DOCUMENTO CONDIVISO ALL'ESITO DELLA PROCEDURA DI MEDIAZIONE AMBIENTALE

N. 3-2019 avanti Camera Arbitrale di Milano

RILIEVI DEL COMUNE DI BRESSO con relative RISPOSTE DI MM, REGIONE LOMBARDIA, COMUNE MILANO, PARCO NORD

SOLUZIONE PROPOSTA DALL'AMMINISTRAZIONE A SUD DI VIA ALDO MORO (SOLUZIONE ALTERNATIVA)

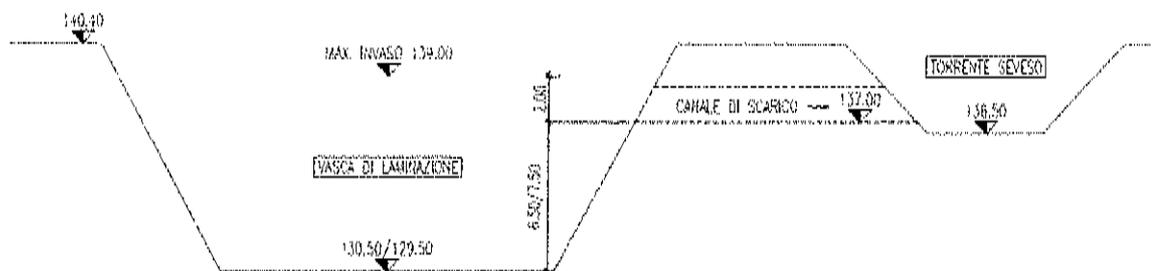
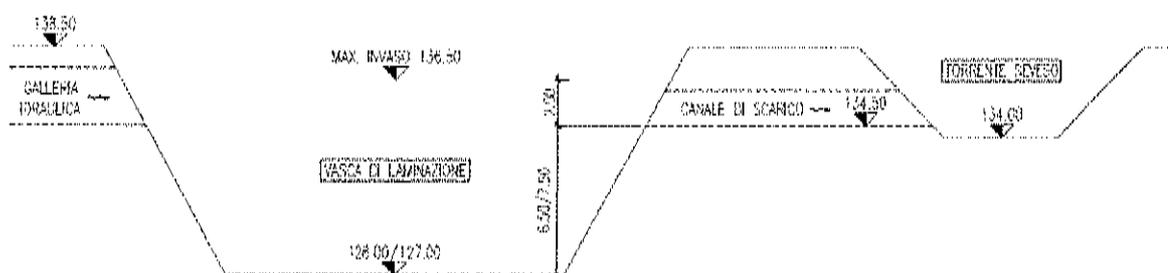
1. La prima è quella di realizzare la vasca a circa 200 metri più a Sud del bosco oggi prescelto nel progetto definitivo, area proposta "Rimessaggio Camper" e aree limitrofe (si vede nella foto precedente in basso a sinistra), con punto di presa identico a quello in progetto

definitivo già approvato e punto di scarico nella zona in cui il Seveso lascia via Ornato. Questa è la soluzione principale proposta dal Comune di Bresso e anche da molti dei Comitati;

La proposta di prevedere la vasca a Sud di Via Aldo Moro (con punto di presa identico a quello previsto nel progetto definitivo approvato) comporterebbe la realizzazione di una condotta di grandi dimensioni e profondità, in grado di trasportare la portata derivata dal torrente per garantirne la laminazione (portata derivata variabile in funzione dello scenario di riferimento da 9 m³/s a oltre 20 m³/s) e di lunghezza minima pari a 400 m. La soluzione proposta dall'Amministrazione di Bresso comporterebbe pertanto dei costi nettamente superiori alla soluzione approvata sia per la realizzazione del canale di collegamento e sia per la necessità di indennizzare l'esproprio dell'area privata attualmente adibita all'attività di "Rimessaggio Camper".

Dal punto di vista tecnico la condotta di collegamento dovrebbe attraversare Via Aldo Moro con un ricoprimento minimo di almeno un metro al fine di non interferire con i sottoservizi; questo aspetto, unito alla ulteriore perdita di quota necessaria a garantire la pendenza minima necessaria al corretto funzionamento della condotta di collegamento, comporterebbe la necessità di approfondire la vasca (rispetto alla soluzione del progetto approvato) e pertanto non aumenterebbe la quota di volume di laminazione che potrebbe essere scaricato a gravità nonostante il punto di recapito nel Torrente sia a quota inferiore rispetto a quella del progetto definitivo approvato. Nell'ipotesi infatti di prevedere un'area di laminazione ubicata circa 200 m a valle a sud di Via Ornato risulterebbero, a parità di estensione planimetrica e quindi di profondità del bacino di laminazione approvato, le seguenti quote caratteristiche:

Per maggiore chiarezza si riportano due schemi comparativi da dove emerge che lo spostamento della vasca a sud di Via Aldo Moro non ha alcun effetto migliorativo dal punto di vista del volume che potrebbe essere scaricato a gravità.

Si precisa che la quota di massimo invaso riportata nella soluzione alternativa è stata determinata ipotizzando che la galleria idraulica sia caratterizzata da almeno un metro di ricoprimento rispetto al piano campagna e da una differenza di quota tra l'estradosso della galleria ed il livello dell'acqua pari a 1 m (0.40 m per lo spessore della soletta della galleria ed almeno 0.60 m di franco idraulico tra intradosso soletta della galleria e livello dell'acqua); si evidenzia che queste assunzioni non risultano cautelative, ma sono state comunque adottate per garantire l'oggettività del confronto tra le due soluzioni. Nella soluzione alternativa è stata inoltre trascurata l'ulteriore perdita di quota da prevedere per garantire una minima pendenza alla condotta di scarico che in questo caso risulterebbe caratterizzata da una lunghezza di gran lunga superiore a quella ipotizzata nel progetto definitivo approvato. Tutti questi fattori trascurati o comunque considerati senza margini di cautela comporterebbero una quota di volume che può essere scaricato a gravità di entità inferiore a quello previsto nel progetto approvato aumentando quindi anche i costi di gestione.

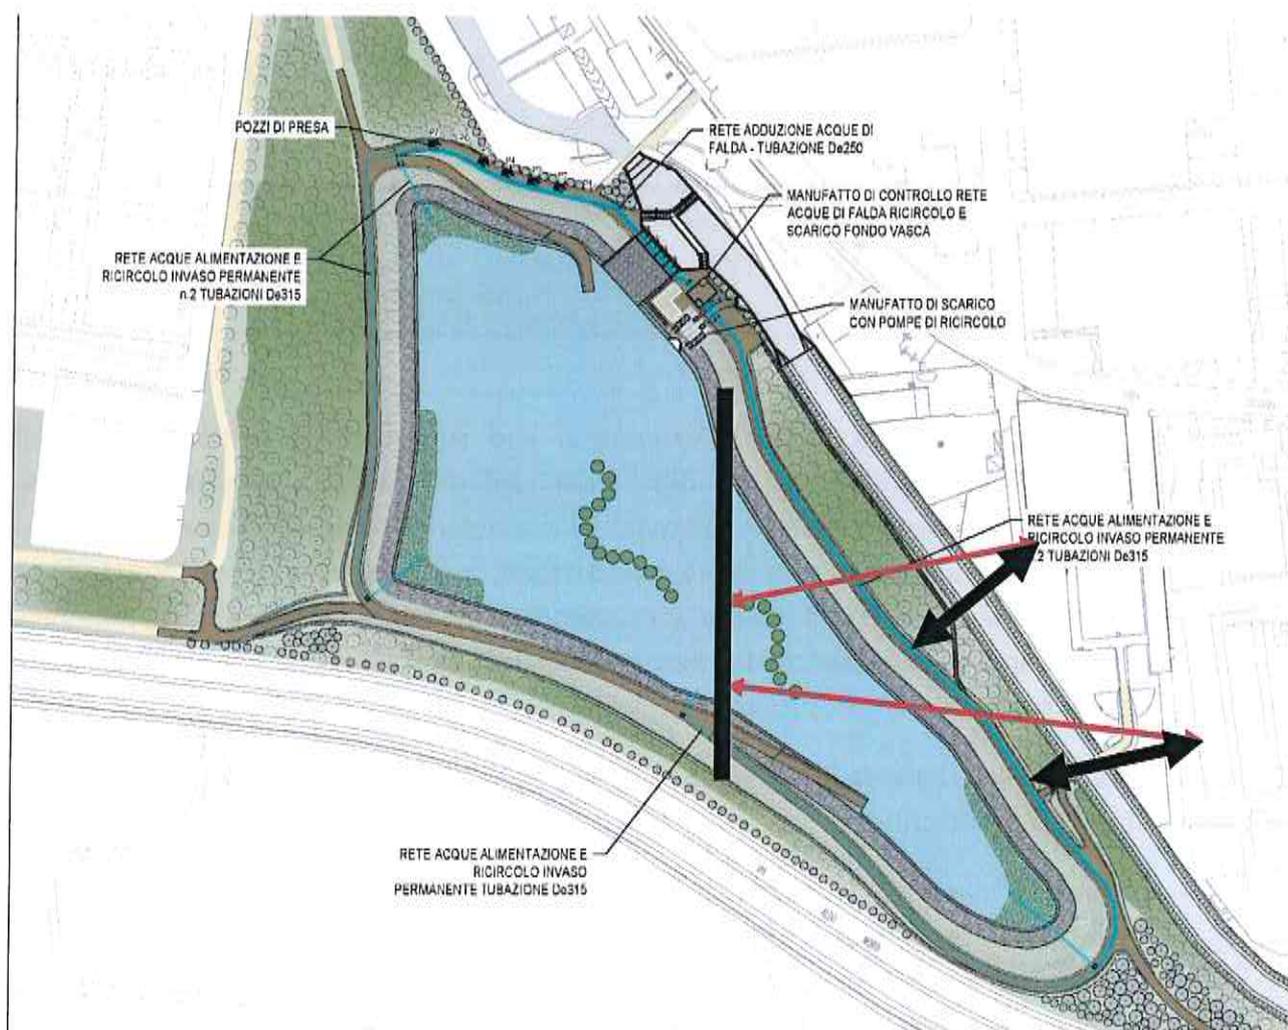
3. Il terzo progetto è prevede lo stesso invaso posizionato come da progetto attuale ma limitato alla sezione Nord-Sud all'altezza del punto di presa attualmente previsto e quindi di circa 150.000 mc ed una seconda vasca a Sud dell'attuale Via Aldo Moro di 100.000 mc e collegata da due tubature sotterranee alla principale.

La soluzione di suddividere l'area di laminazione in due bacini di accumulo separati dalla Via Aldo Moro presenta le seguenti criticità:

Per quanto attiene la realizzazione del progetto in due ambiti diversi (ipotesi 3) e con due appalti separati rispetto a quanto già progettato, si devono considerare anche i tempi di modifica dell'Accordo di Programma originario (dicembre 2015) che per l'area di laminazione di Milano Parco Nord prevede un solo ambito di intervento ed un solo appalto di lavori. Una precedente modifica dell'Accordo riguardante l'unificazione di due vasche in un'unica vasca (Paderno D. e Varedo) è stata effettuata in circa 1 anno di tempo, senza contare che due appalti separati porterebbero sicuramente a costi maggiori e quindi alla necessità di trovare ulteriori finanziamenti. Ciò contrasta con quanto dichiarato in premessa relativamente ai ristretti margini di modifica del progetto esecutivo in fase di chiusura.
